# SILKY HAYAUCHI STOKZAGEN

**E. Breuk van de vergrendeling door verkeerd gebruik**

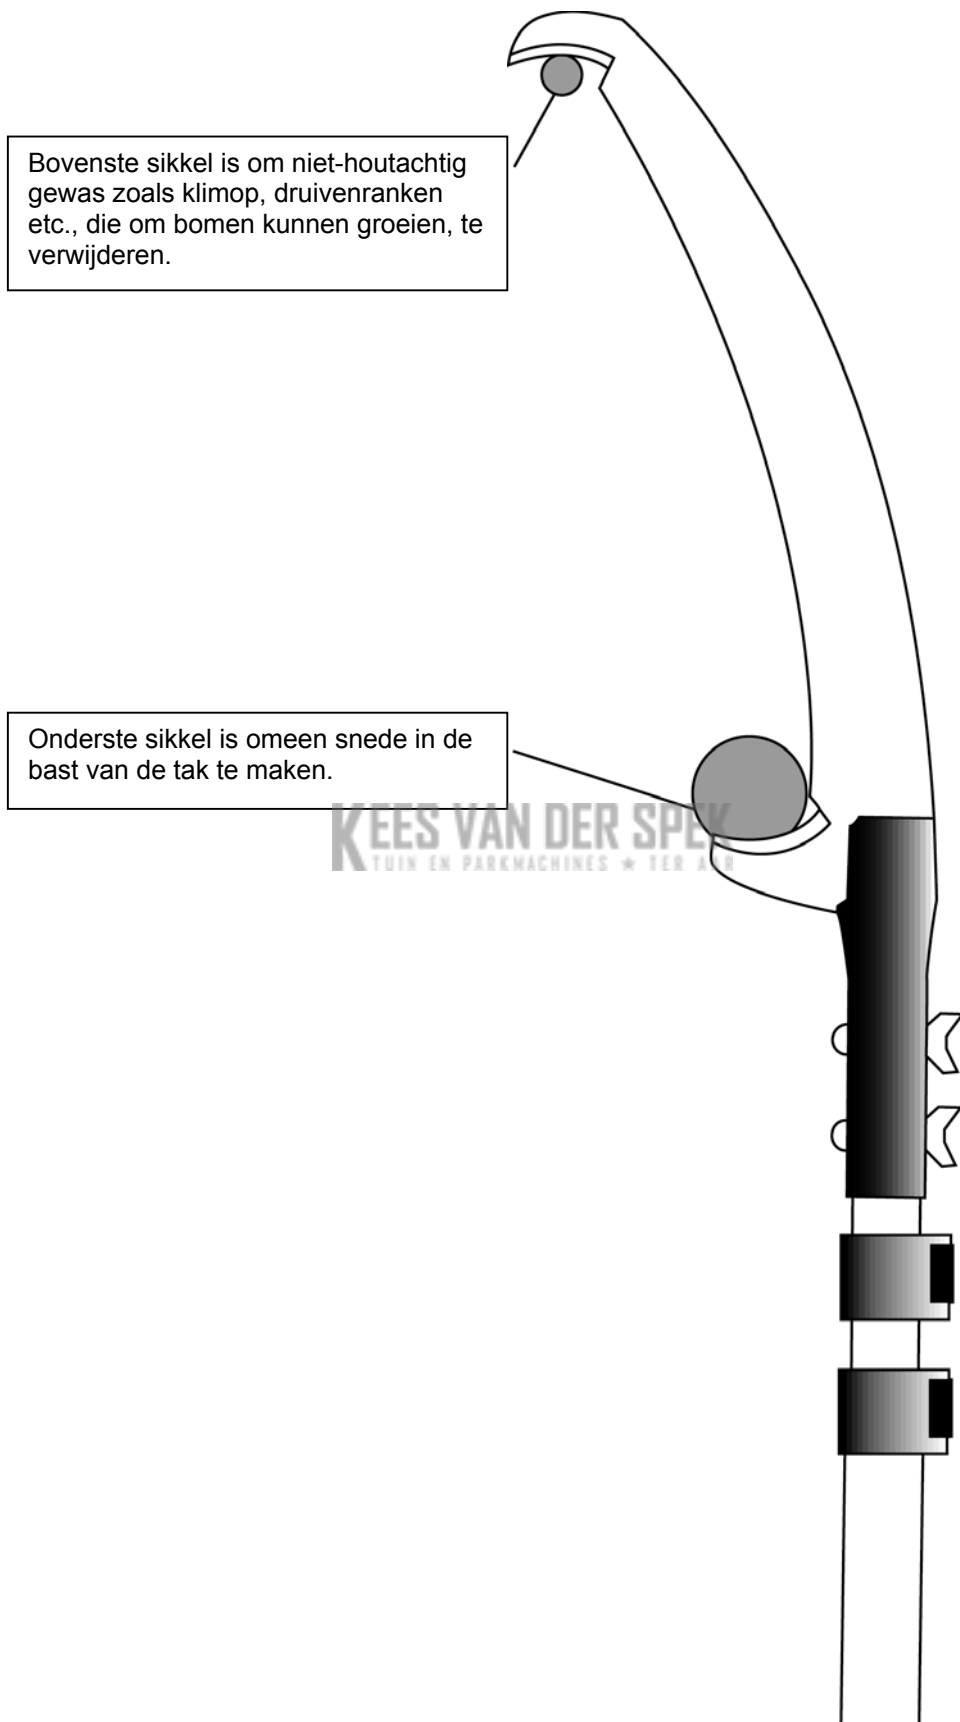
**En breuk ontstaat in de vergrendeling, wanneer de stokzaag als gebruikt wordt, of op of van wagens gesmeten wordt.**

Deze klachten in aanmerking genomen heeft Silky de vergrendeling gemodificeerd. Het kunststof lichaam van de vergrendeling is verstevigd. De afstand tussen de buitenrand en de handle is vergroot van 4 mm naar 10 mm. Deze verbetering betekent niet dat de vergrendeling nu verkeerde stoorkrachten (zoals op wagens smijten) verwerken kan.
